**VERIFICA DI ASSOGGETTABILITA' ALLA V.I.A.**

**Variante in corso d'opera n. 4 al permesso di costruire n. 5008/6 (Var. n.3) del 18.10.2013**

**CONTRIBUTI TECNICI INTEGRATIVI**

(Richiesta di integrazioni della Sottocommissione Istruttoria di V.I.A.)  
Prot. 2014/0011547

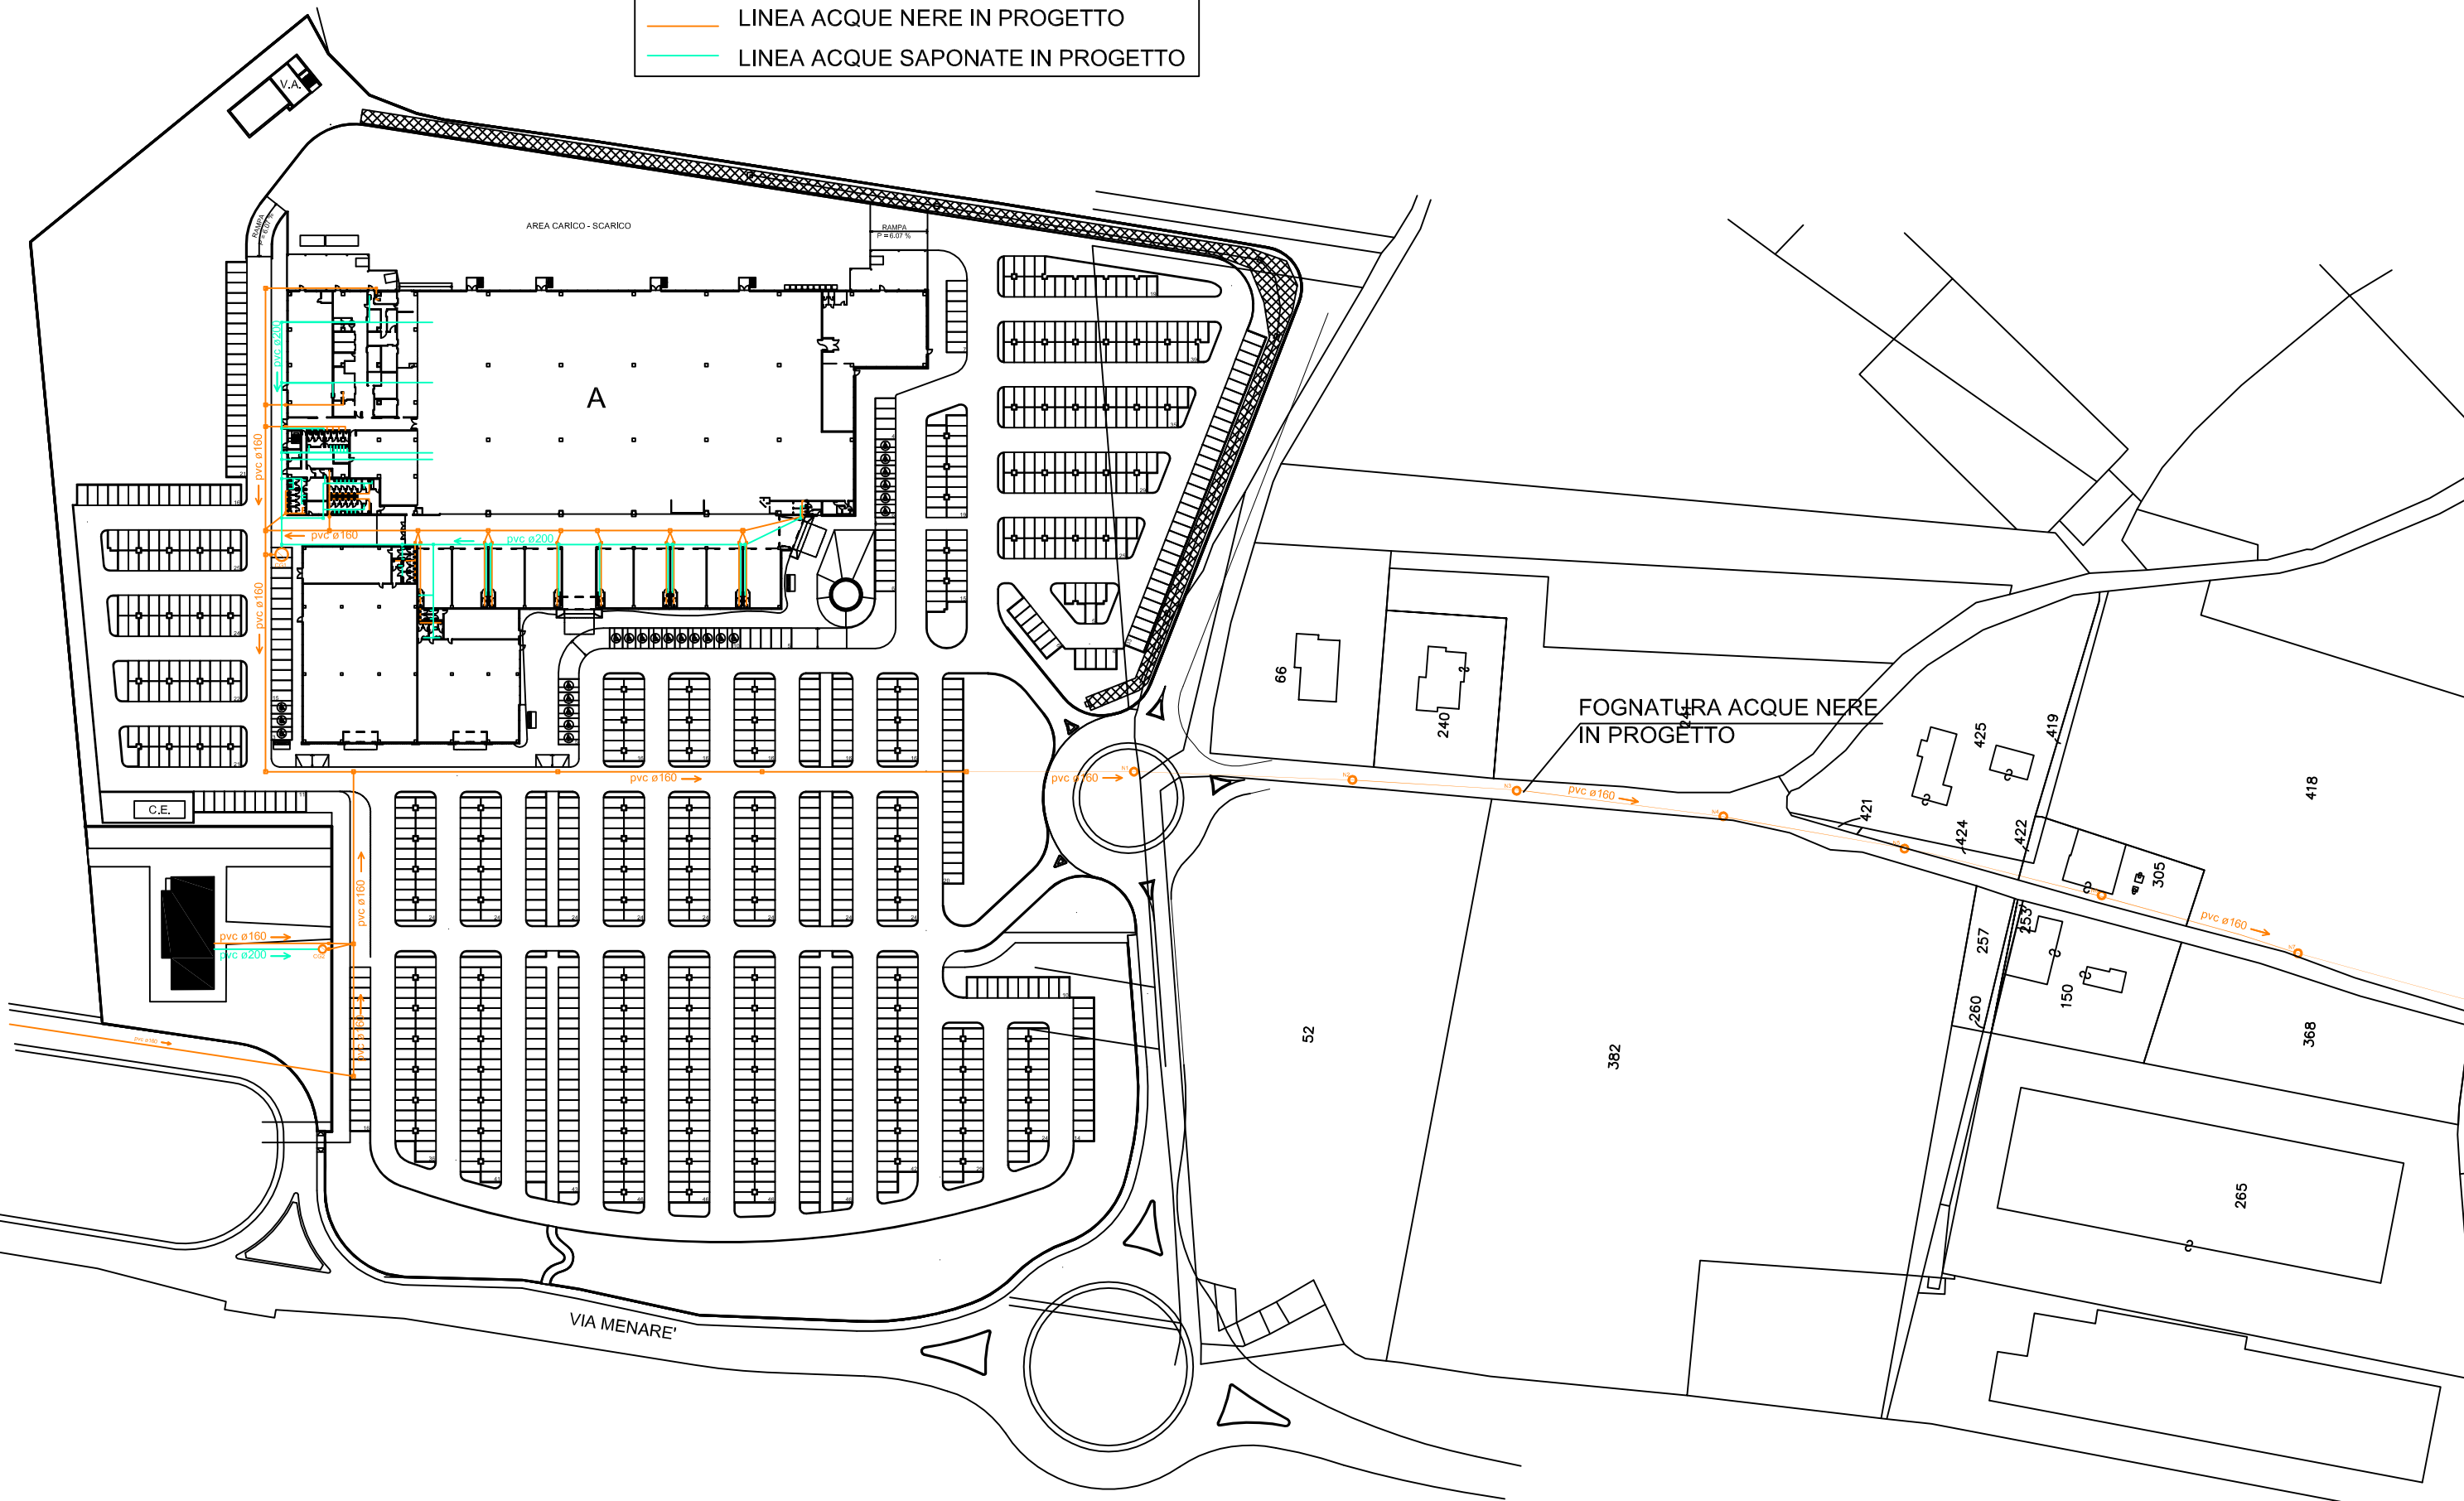
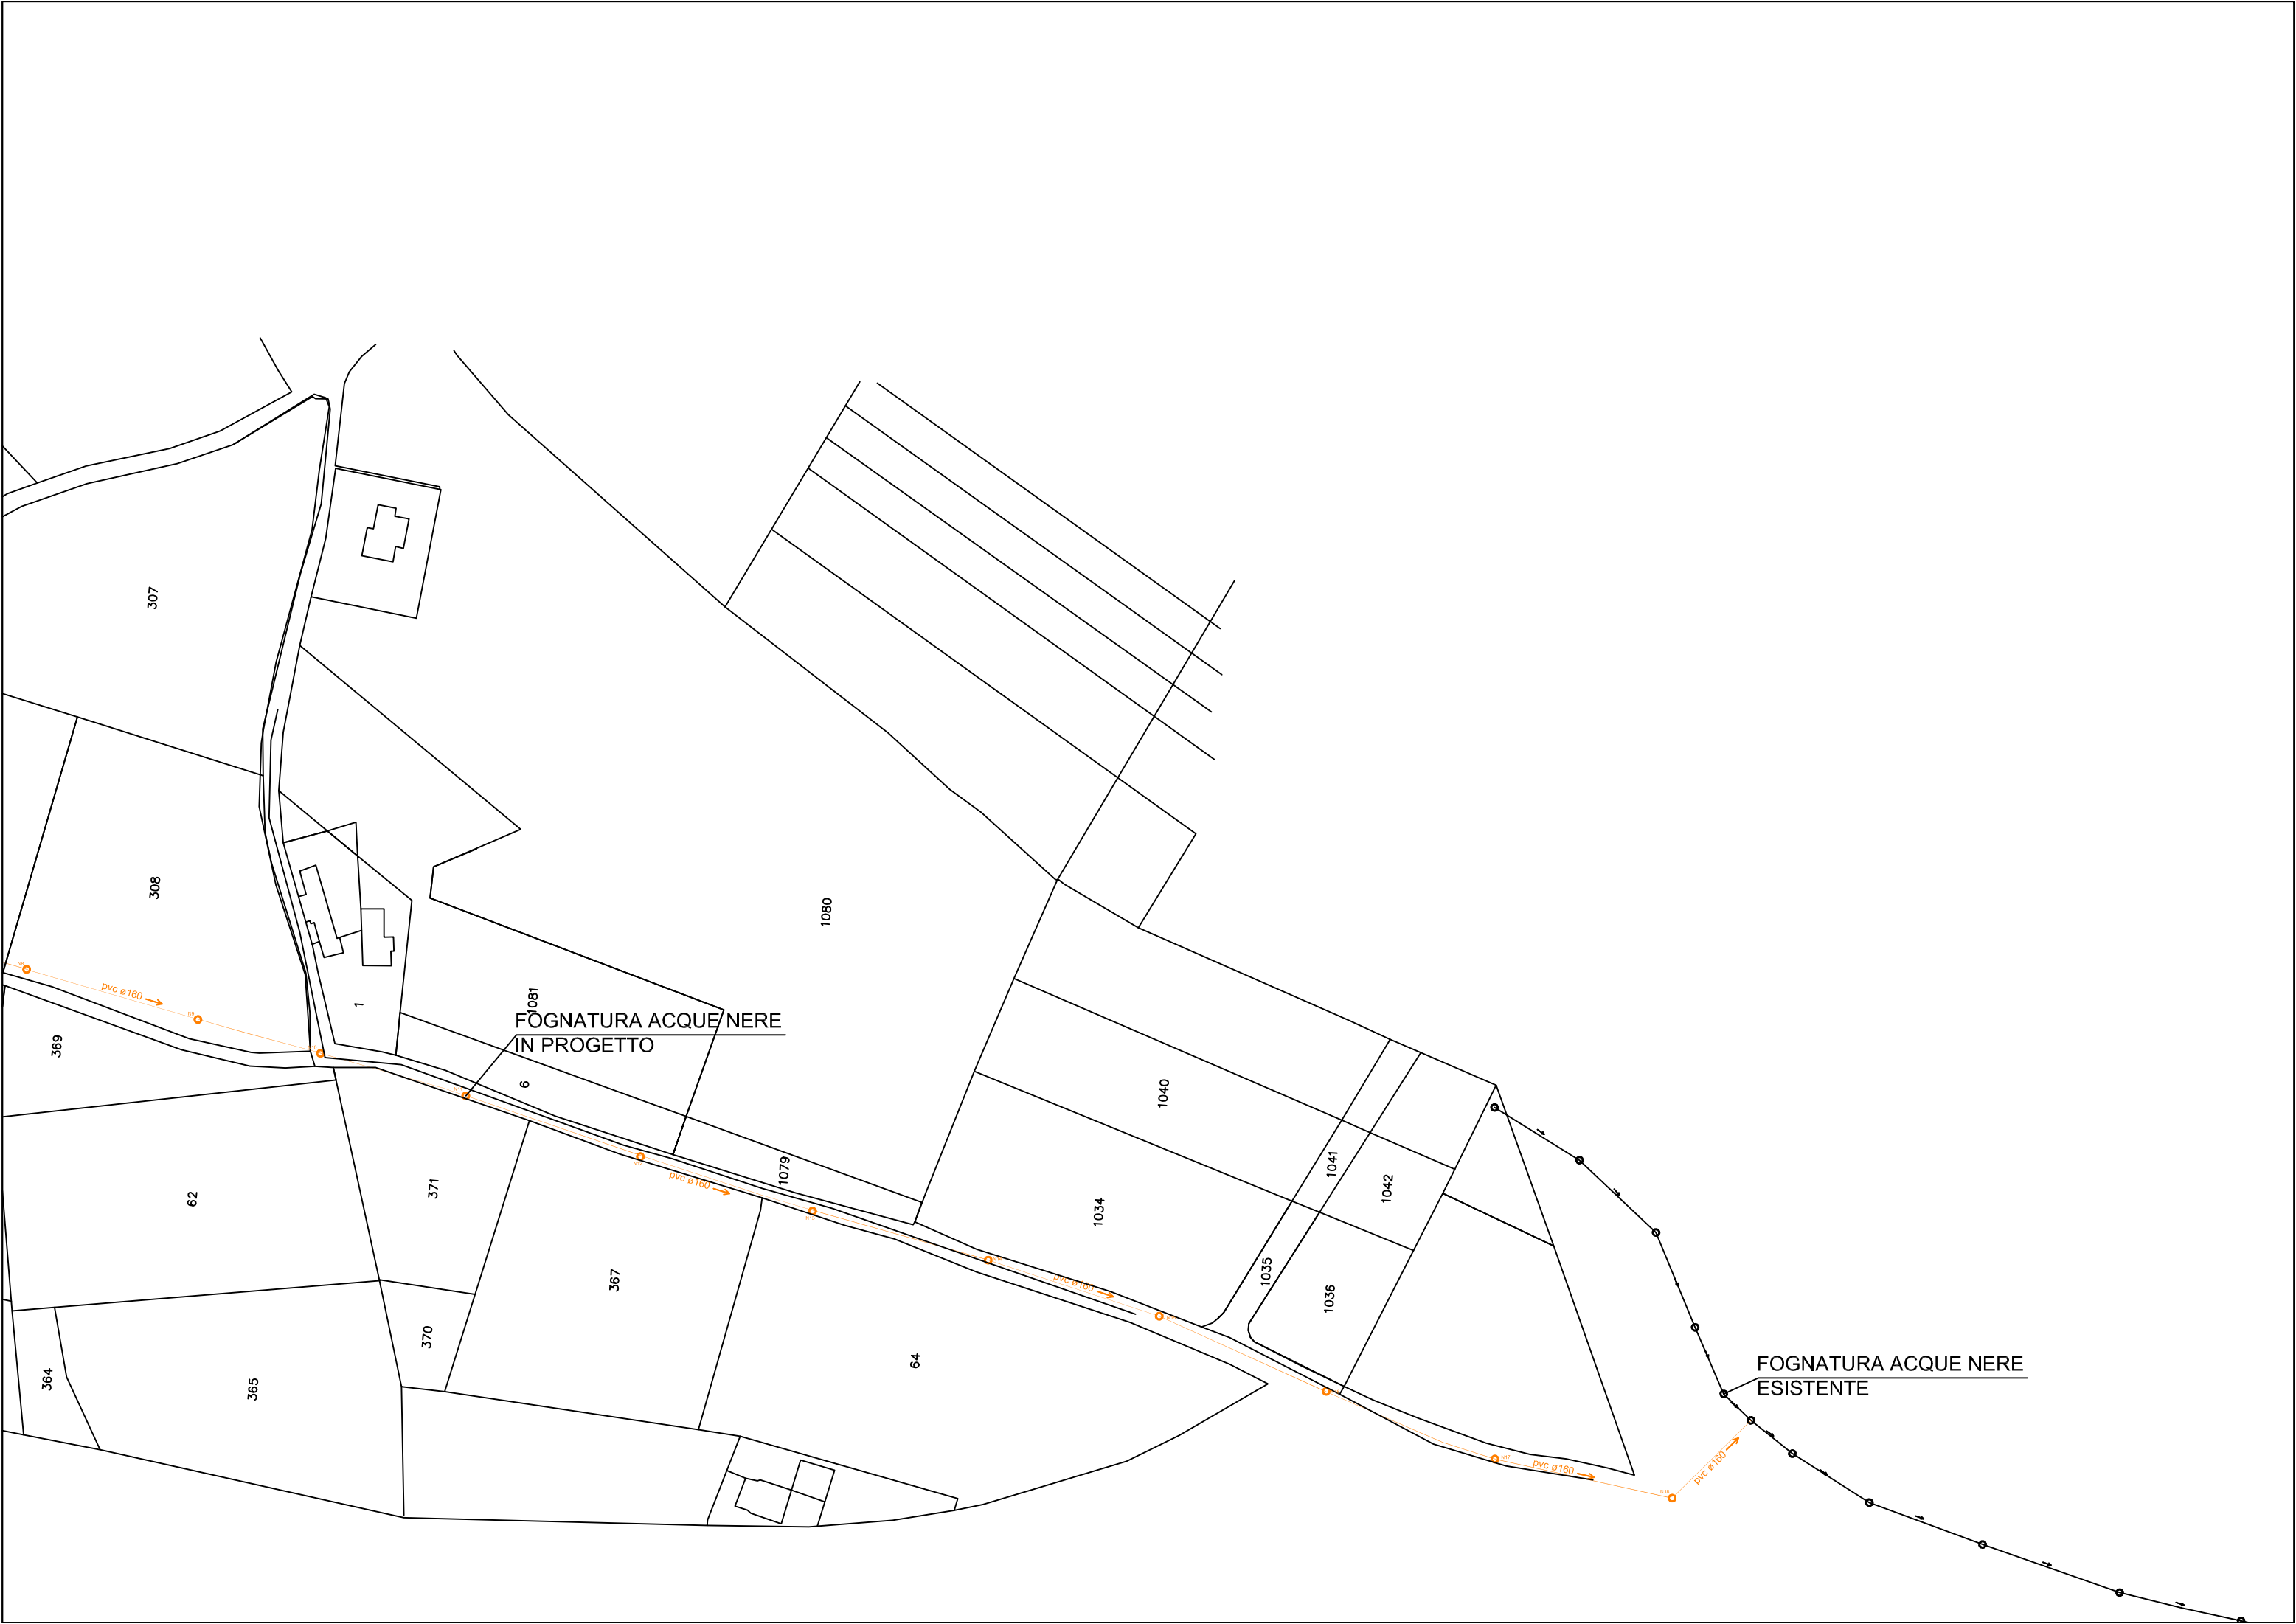
Tale soluzione, riguarda la modalità di smaltimento delle acque reflue, attualmente autorizzate con recapito finale in Comune di Conegliano, attraverso una diversa soluzione lungo via Adige in Comune di Colle Umberto.

La Società Servizi Idrici Sinistra Piave con nota prot. 1490 dd. 06.09.2013, riferita alla pratica 26020 – 11 20123, in ordine al parere all'esecuzione delle opere di scarico del centro commerciale con previsione di futuro recapito nella fognatura nera di Via martiri delle Foibe in Comune di Conegliano, nell'emettere il parere favorevole di competenza, richiamava al punto B) una precedente nota prot. 7702 dd 13.06.2012 con la quale aveva consigliato (in alternativa all'ipotizzato recapito nella rete di Conegliano) di valutare anche l'eventualità/convenienza di realizzare una nuova rete di fognatura in via Adige, atta a consentire lo scarico per gravità delle acque reflue.

Operando pertanto nell'ottica di garantire la sostenibilità ambientale dell'iniziativa in corso, si provvede ad integrare la documentazione presentata, nell'ambito della presente procedura di verifica di assoggettabilità alla VIA, con le planimetrie allegate.

Fatto salvo il collegamento autorizzato, la presente soluzione alternativa ricadente nell'ambito dei Confini amministrativi del Comune di Colle Umberto, se autorizzata dalle autorità competenti, potrebbe escludere l'attuale previsione di recapito in Comune di Conegliano.
